MONTERINGSDIAGRAM FOR RG.**RETTELSE**

Bedes indklæbet paa Side 6 i Serviceanvisningen for Master 47

DIAGRAM

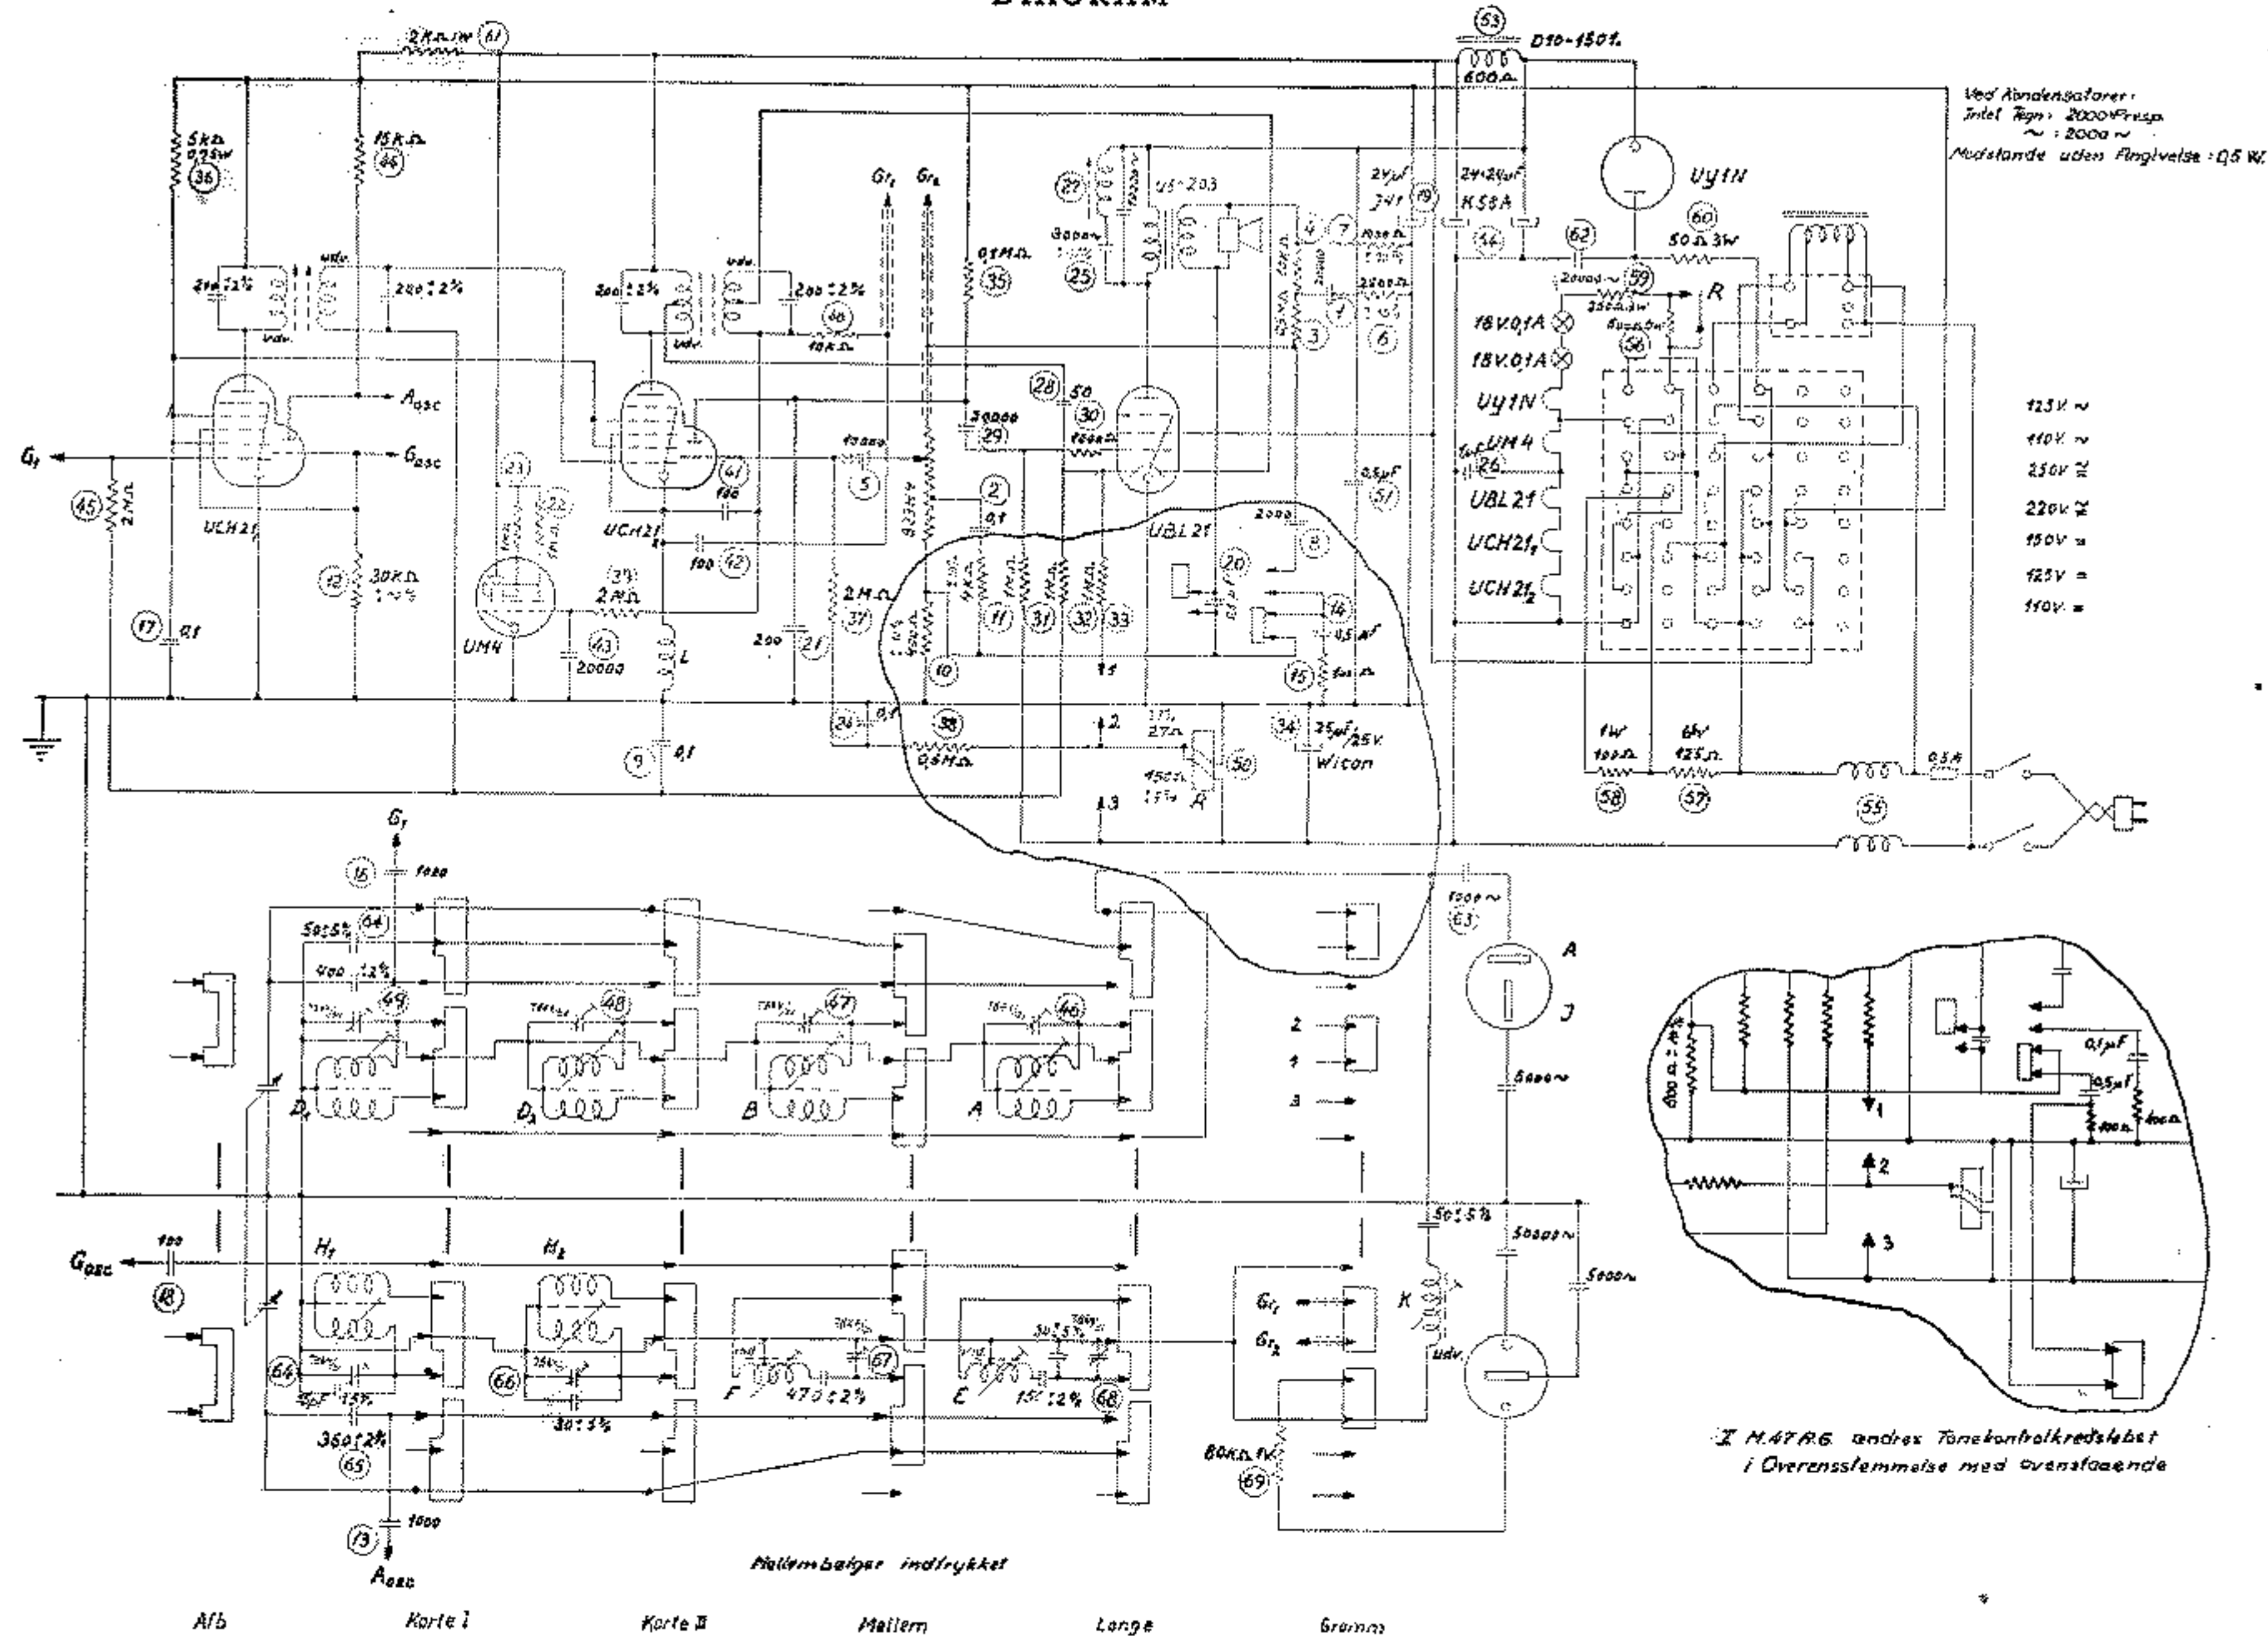
Ændring i Diagrammet for RG: I Produktionen viste det sig, at der i enkelte RG. kunne forekomme Ustabilitet i LF. paa Grammofon med helt opdrejet Volumenkontrol, hvorfor der i den sidste Del af Produktionen er foretaget en mindre Ændring i Diagrammet, idet Modstanden Nr. 6 paa 2500 Ω i Medkoblingskredsløbet er ændret til 1000 Ω. — Endvidere er Kondensatoren Nr. 20 paa 0.5 μF. i Baskontrollen shuntet med en Modstand paa 10 K Ω, da de dybe Toner var for fremtrædende i RG.
